**Projet de parachèvement de l'autoroute 30 entre l'autoroute
15 et l'échangeur Jean-Leman sur le territoire de la ville de
Candiac et de la municipalité de Saint-Philippe**

**Réponses aux questions et commentaires du ministère du
Développement durable, de l'Environnement et des Parcs**

Direction de l'Ouest-de-la-Montérégie
et Bureau de projet A-30
Mars 2005

Figure 1 : Cheminement de l'intervention pour tout projet de réutilisation d'un terrain potentiellement contaminé

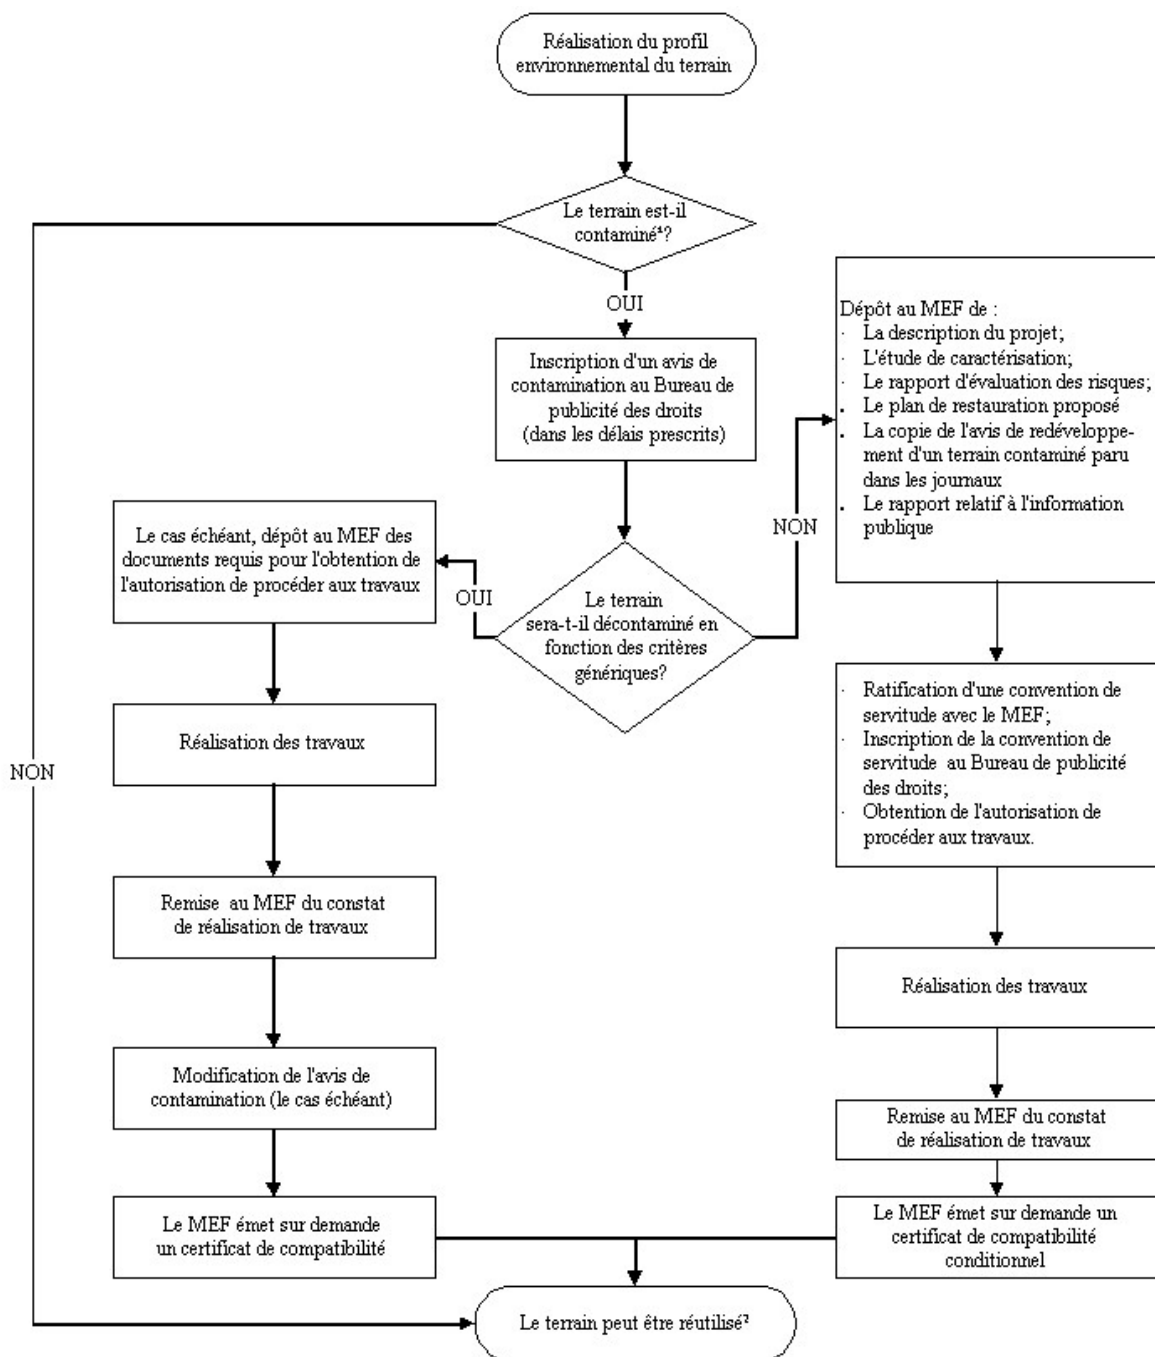
QC-26. Quels seront les moyens qui seront pris en cas de découverte de sols contaminés dans la poursuite de la planification et de la réalisation éventuelle du projet ? Un engagement explicite à respecter la Politique de protection des sols et de réhabilitation des terrains contaminés, en cas de découverte de contamination, devrait être inscrit à l'étude d'impact.

Dans l'éventualité où le Ministère découvre une contamination, il s'engage effectivement à respecter la *Politique de protection des sols et de réhabilitation des terrains contaminés*. La figure 1, page suivante, illustre le cheminement type d'intervention pour la réutilisation de tout terrain potentiellement contaminé selon la politique.

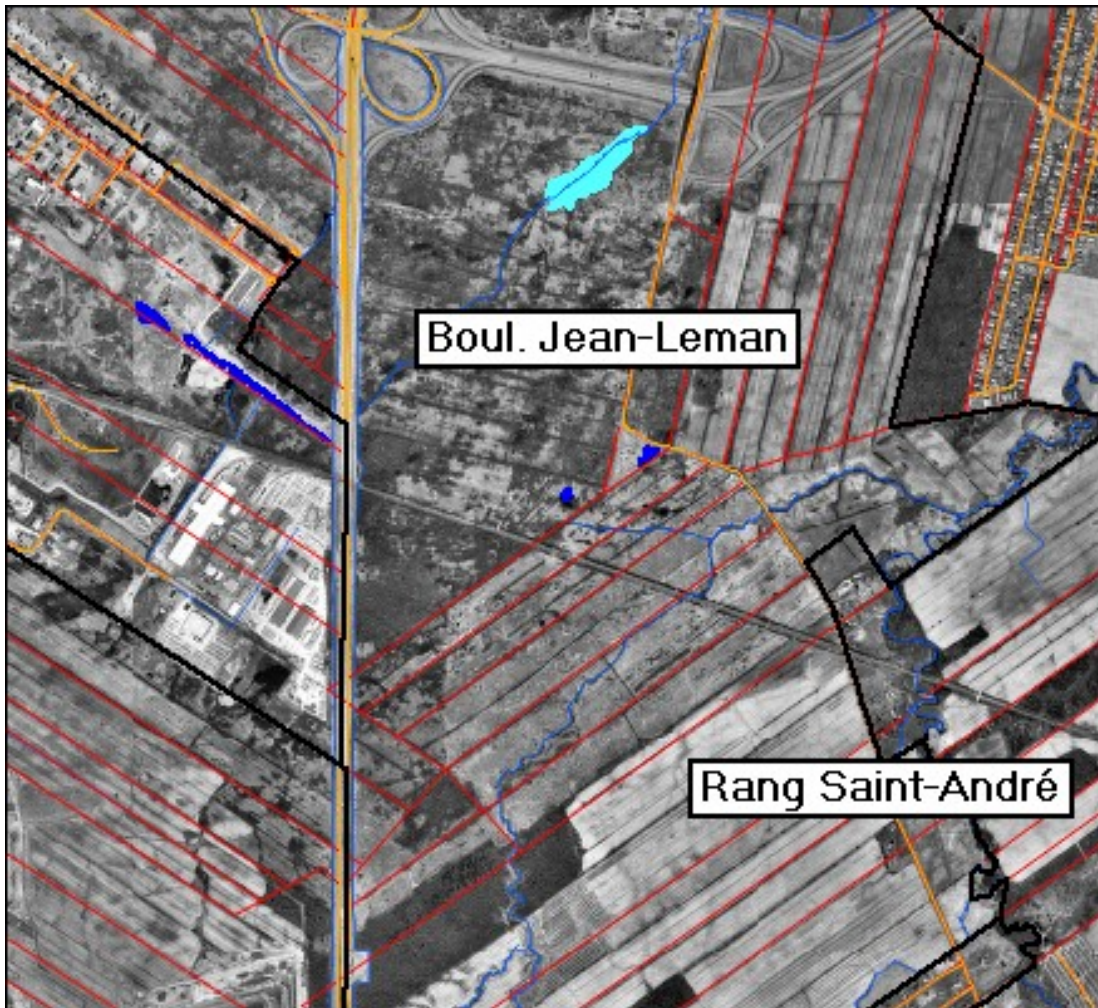
QC-49. Il est suggéré que toutes les cartes devraient inclure une représentation du ou des tracés afin de faciliter l'évaluation des impacts sur les différentes composantes du milieu.

QC-50. Une représentation cartographique du tracé proposé par la Ville de Candiac doit être présentée. Cette carte doit être équivalente à celles présentées pour le tracé de référence et la variante.
